関原発第140号
2022年6月13日

大飯発電所原子炉施設保安規定変更認可申請書の補正について

大飯発電所原子炉施設保安規定変更認可申請書の補正内容

別添 大飯発電所原子炉施設保安規定変更前後比較表

第 1 2 6 図 原子力防災組織図

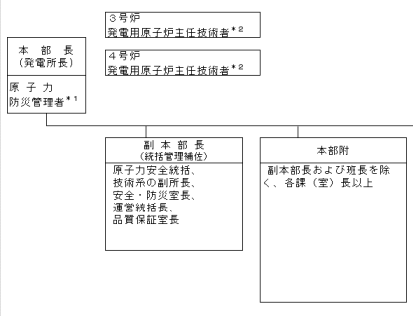
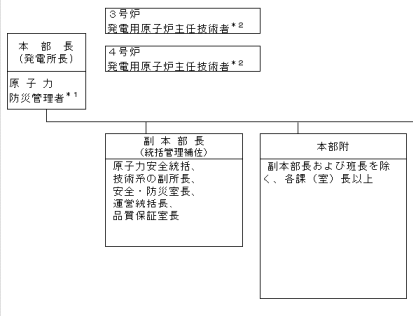
発電班	発電室長	発電室の係長、定機課長、 <u>廃止措置管理課長</u> 、 <u>当直課長</u> 、 <u>当直主任</u>	1. 事故状況の把握、整理 2. 事故拡大防止のための措置 3. 発電所設備の保安維持 4. 消火活動	1. 事故状況の把握、整理 2. 事故拡大防止のための措置 3. 発電所設備の保安維持 4. 原子力災害合同対策協議会における情報収集 5. 消火活動	
保修班	保全計画課長 電気保修課長 機械保修課長 土木建築課長	保全計画課、電気保修課、機械保修課、土木建築課の係長	1. 事故原因の究明、応急対策の立案、実施 2. 発電所設備の整備、点検 3. 見学者、協力会社員等の退避、避難措置 4. 負傷者救助 5. 消火活動	1. 事故原因の究明、応急対策の立案、実施 2. 発電所設備の整備、点検 3. 見学者、協力会社員等の退避、避難措置 4. 負傷者救助 5. 消火活動 6. 遠隔操作が可能な装置等の操作	
特命班	副本部長または本部附	発電所対策本部長が指名した者	1. 不測の事態への対応	1. 不測の事態への対応

職務分担見直しに伴う変更
組織改正に伴う変更（廃止措置プラントにおける体制見直し）
